電源開発株式会社
大間原子力発電所

はぎとり解析地盤モデルについて

平成18年12月
原子力発電安全審査課

本資料の内容は、平成18年9月19日の原子力安全委員会決定により改訂された「発電用原子炉施設に関する耐震設計審査指針」に基づき、[04-大間設C-23]の内容について、必要な修正を加えて作成したものである。

図-11(1) S波速度と減衰定数の同定結果(水平成分)

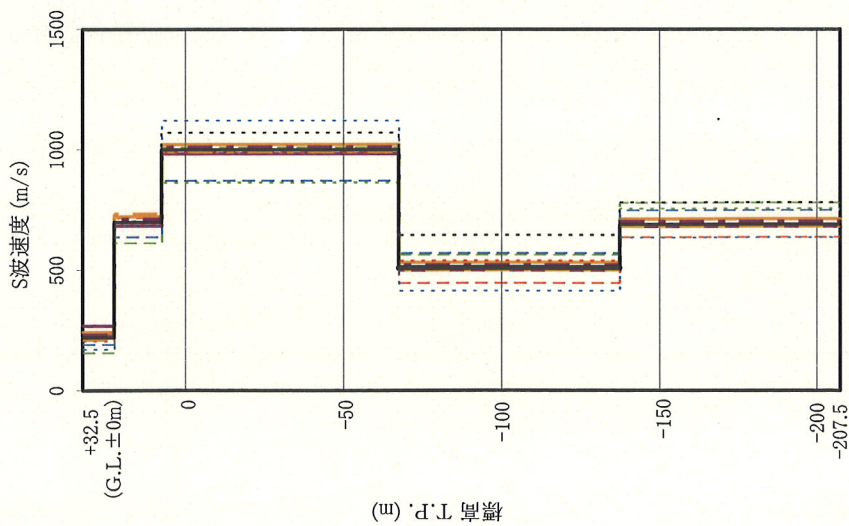
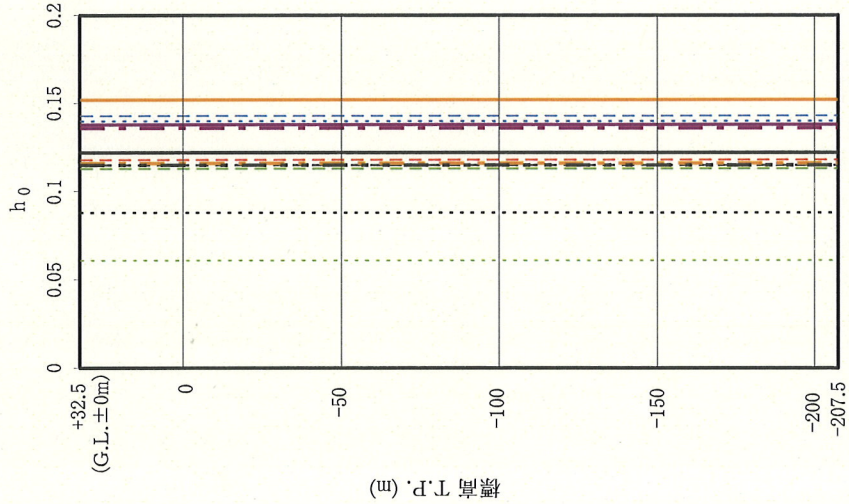
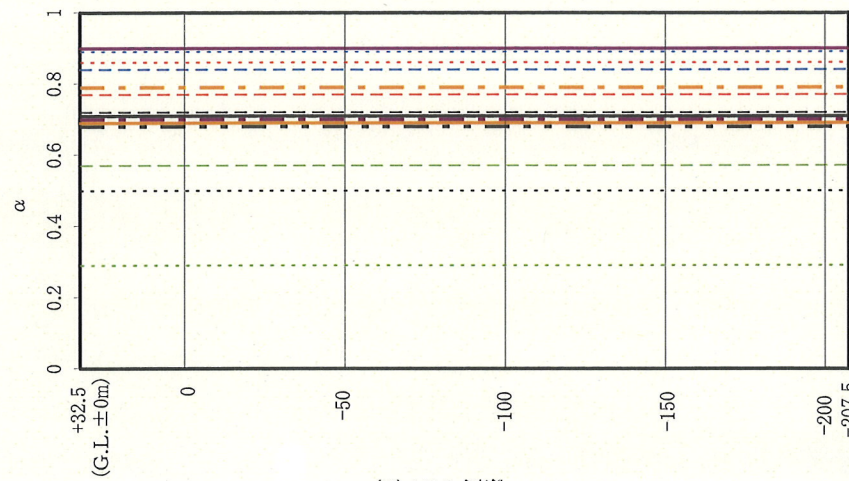
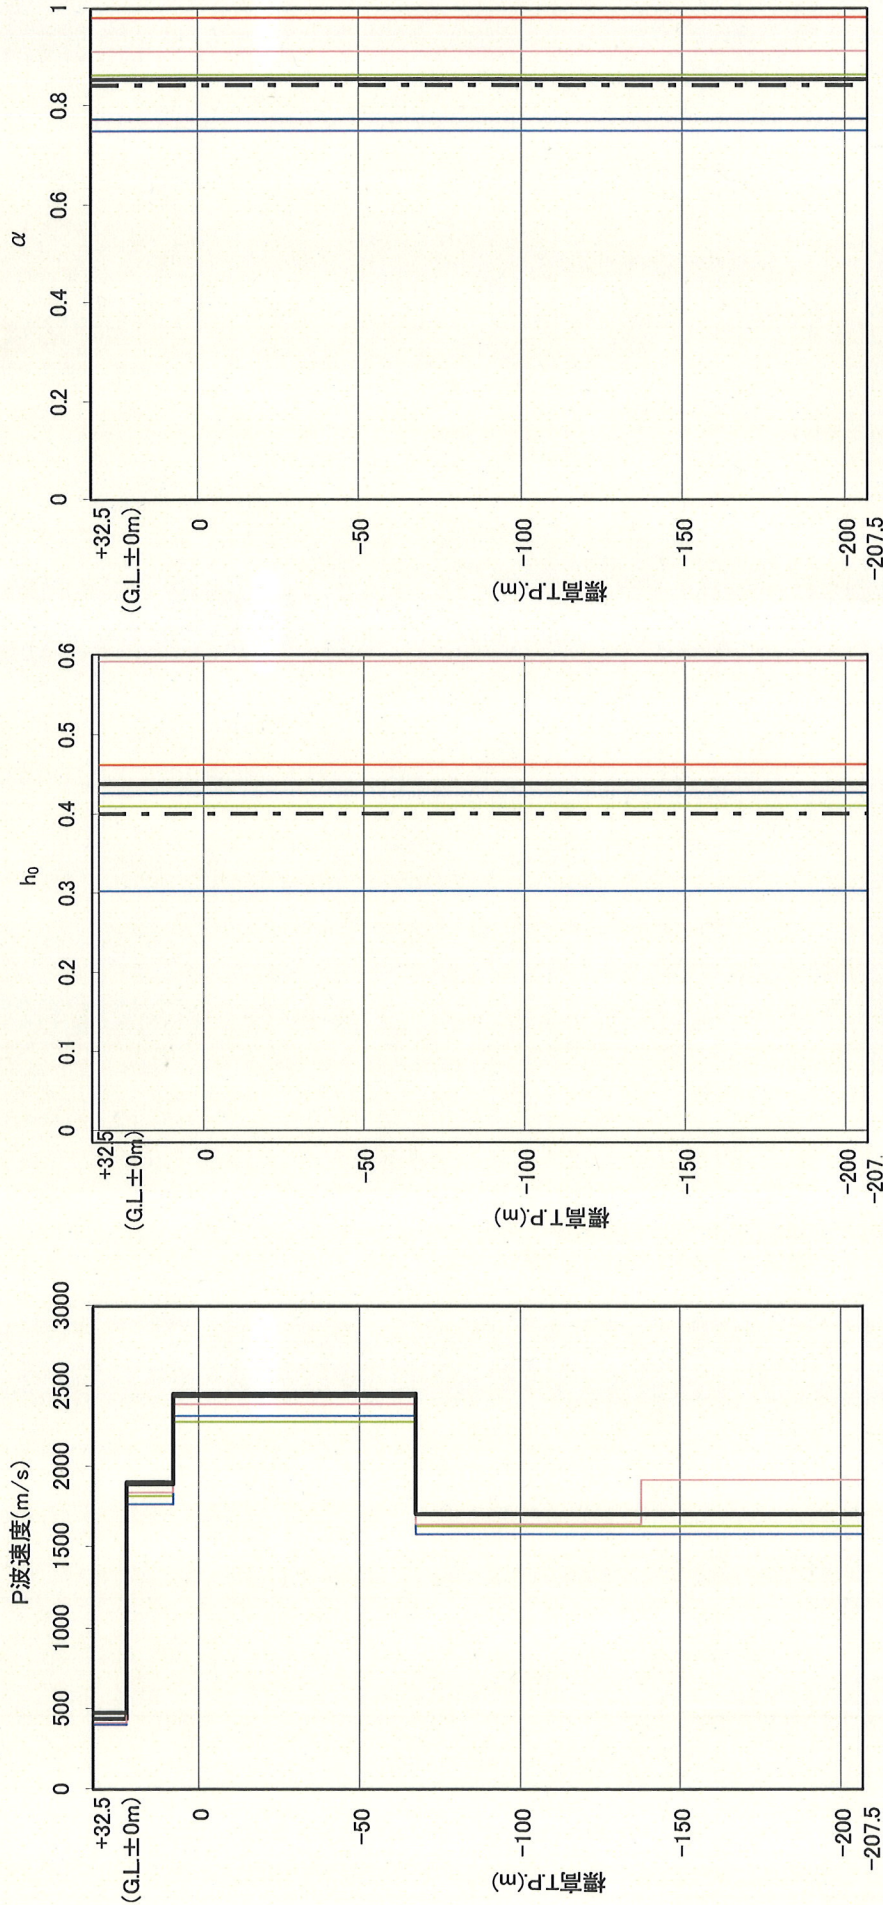
図-11 及び表-5 に示すとおり，2003 年宮城県沖の地震及び 2003 年十勝沖地震の同定解析により得られた S 波速度及び 2003 年十勝沖地震の同定解析により得られた P 波速度は P S 検層結果とほぼ等しく，減衰定数は 4 地震の減衰定数とほぼ同等の範囲内にあることから，同定結果は 4 地震の同定解析結果とおおむね同等であるとしている。

図-14(1) 1993年釧路沖地震観測記録のはぎとり波の応答スペクトル(NS成分)

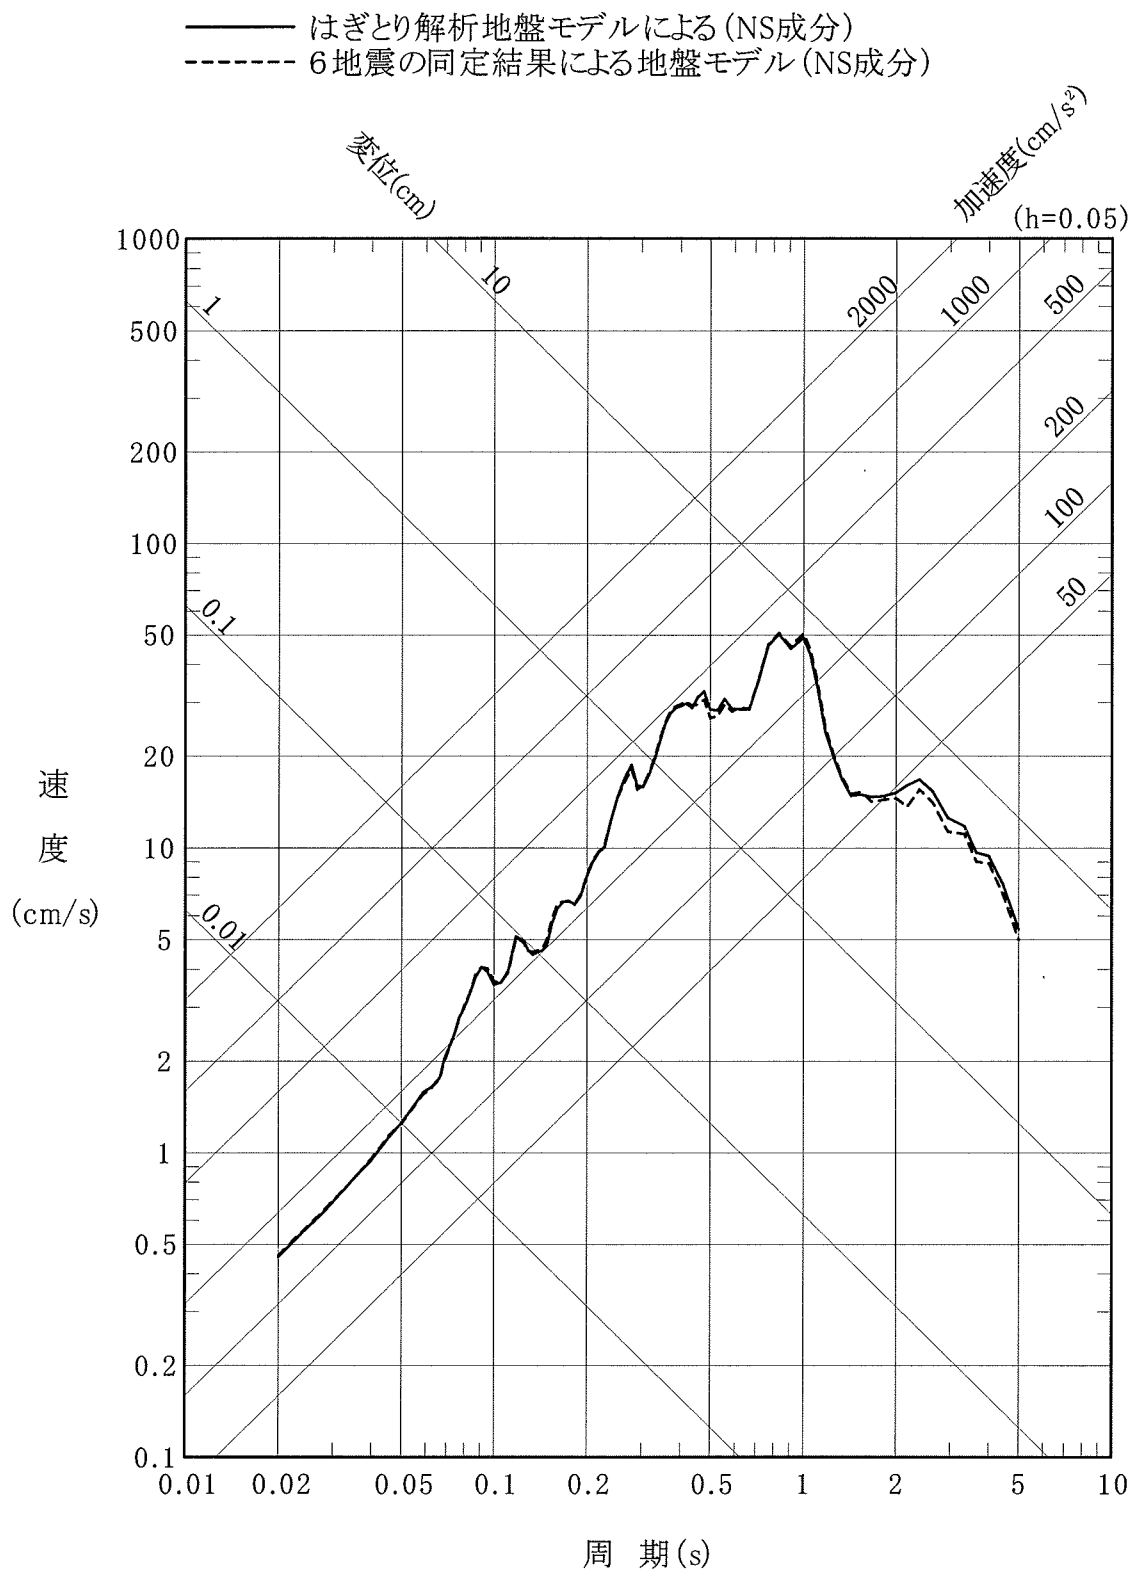
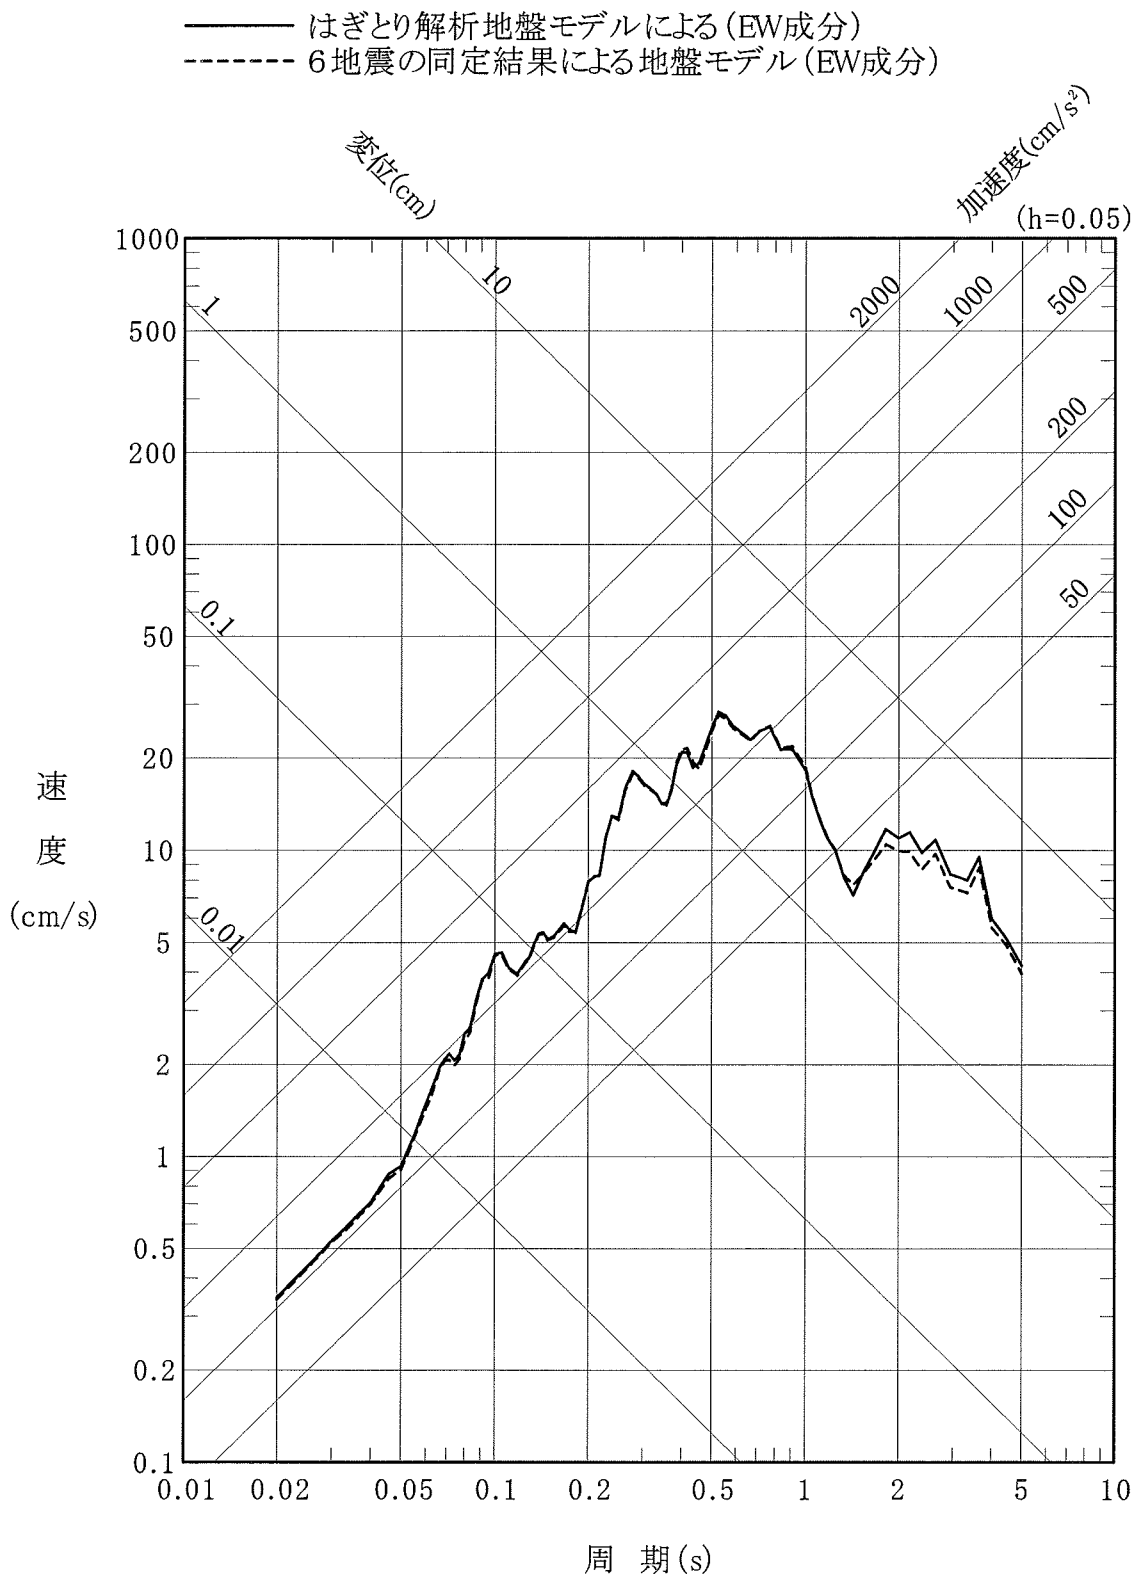
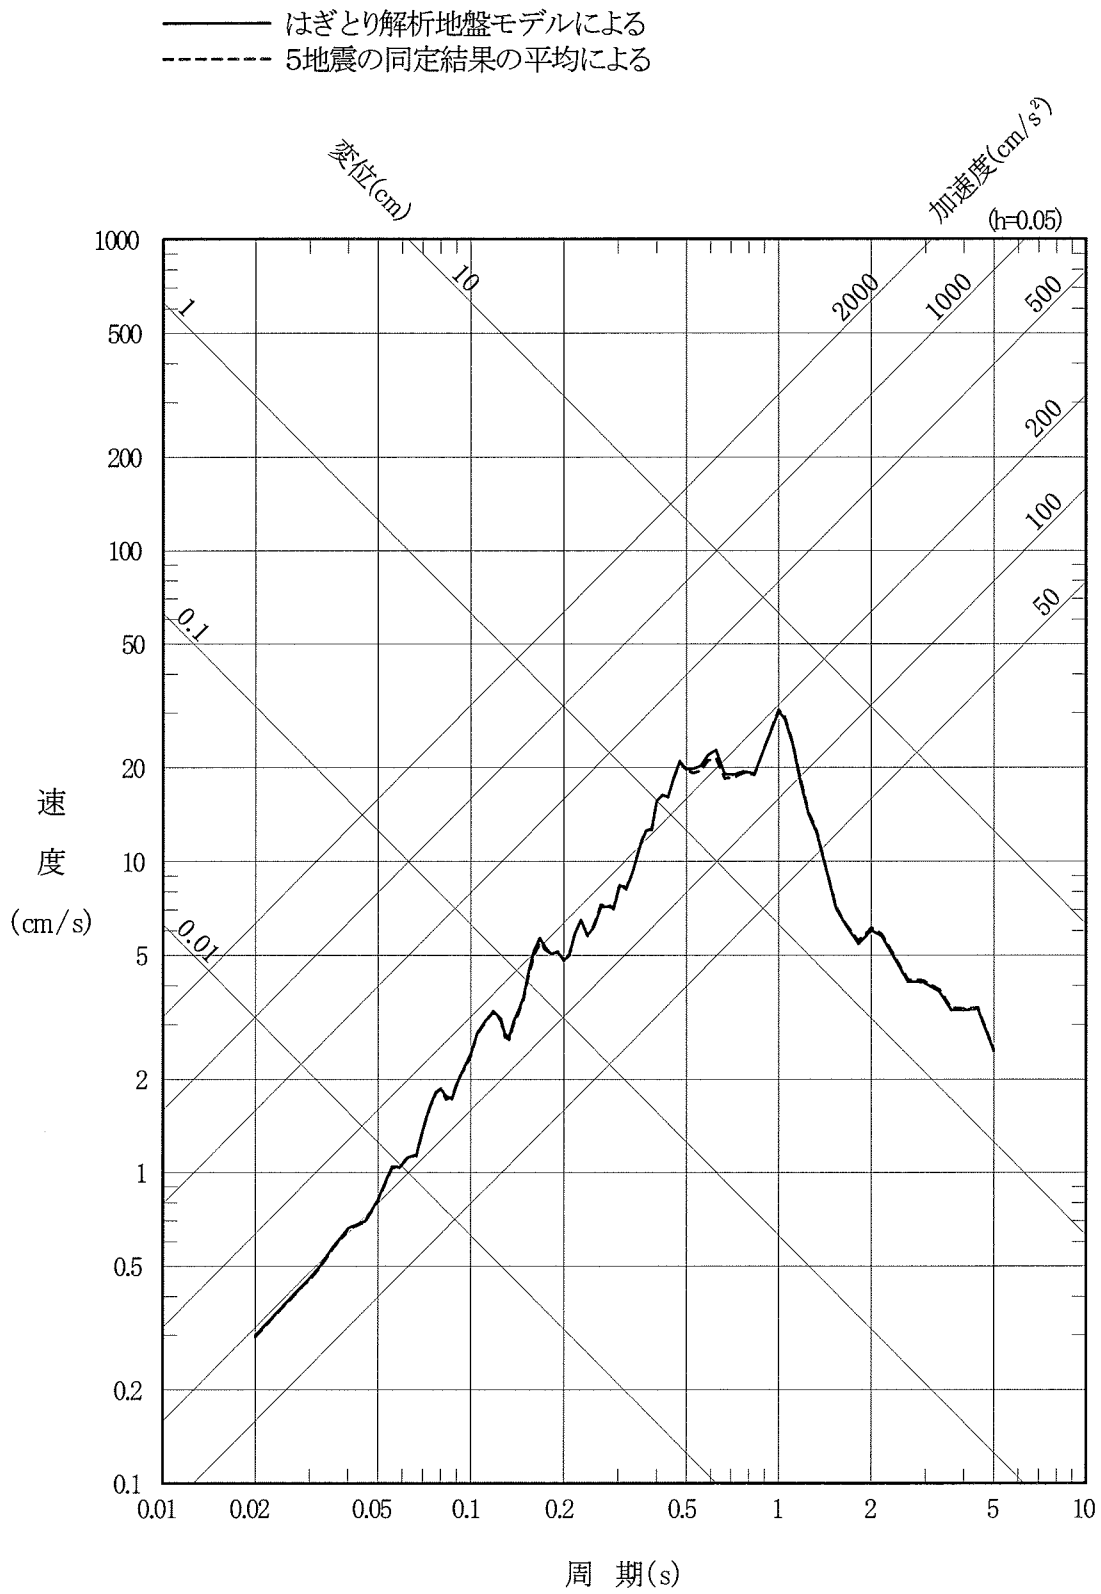
また，S 波速度及び P 波速度を P S 検層結果，減衰定数を 4 地震に上述の地震を加えて平均値とした場合について算定した 1993 年釧路沖地震観測記録のはぎとり波の応答スペクトルは，図-14 に示すとおり，4 地震の平均値とした場合の応答スペクトルとほとんど変わらないことを確認している。
